# RENESAS TECHNICAL UPDATE

製品分類	MPU & MCU	発行番号	TN-16C-A199A/J	Rev.	第1版
題名	R32C/145、R32C/151、R32C/152、R32C/153グループ ユーザーズ マニュアルの誤記訂正		情報 分類	技術情報	
適用 製品	R32C/145グループ R32C/151グループ R32C/152グループ R32C/153グループ	対象ロット等	関連 資料	R32C/145グループ ユーザーズ マニュアル ハードウェア編 Rev.1.00 (RJJ09B0621-0100) R32C/151グループ ユーザーズ マニュアル ハードウェア編 Rev.1.10 (RJJ09B0535-0110) R32C/152グループ ユーザーズ マニュアル ハードウェア編 Rev.1.10 (RJJ09B0536-0110) R32C/153グループ ユーザーズ マニュアル ハードウェア編 Rev.1.10 (RJJ09B0537-0110)

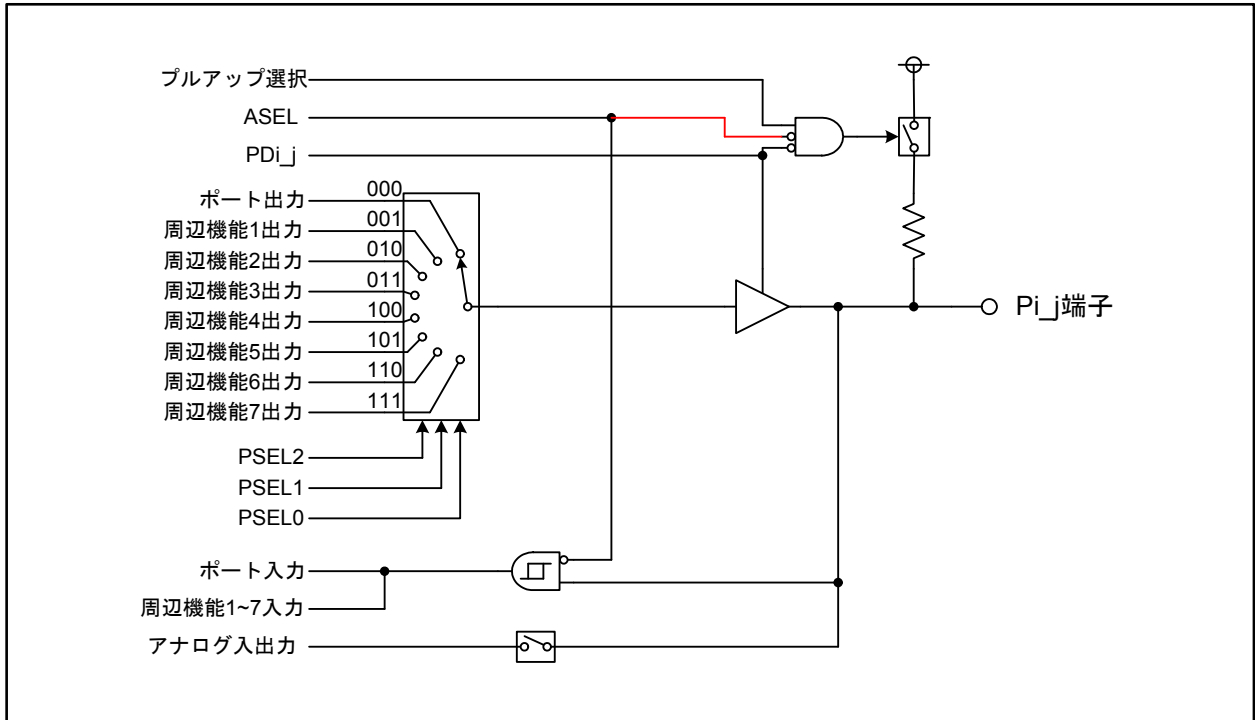
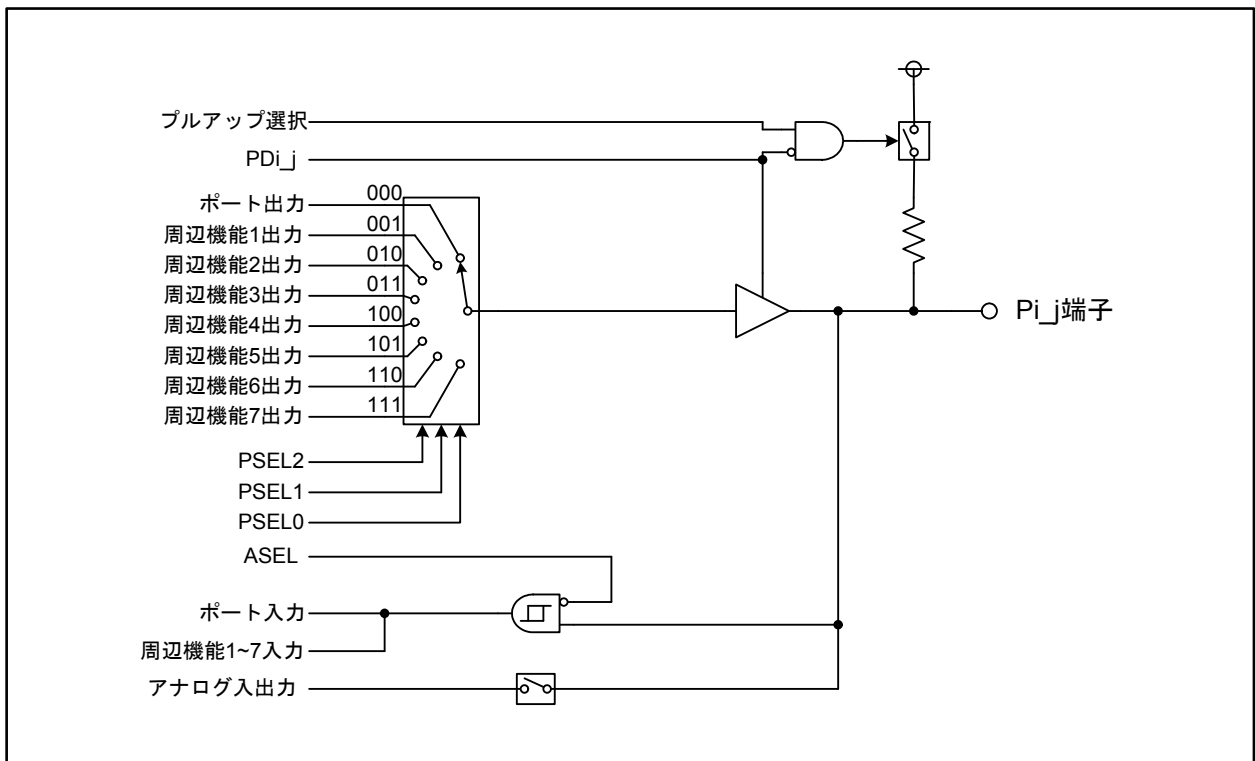
### •入出力端子の章、1ページ目

入出力端子ブロック図を以下のとおり訂正いたします。

【正】
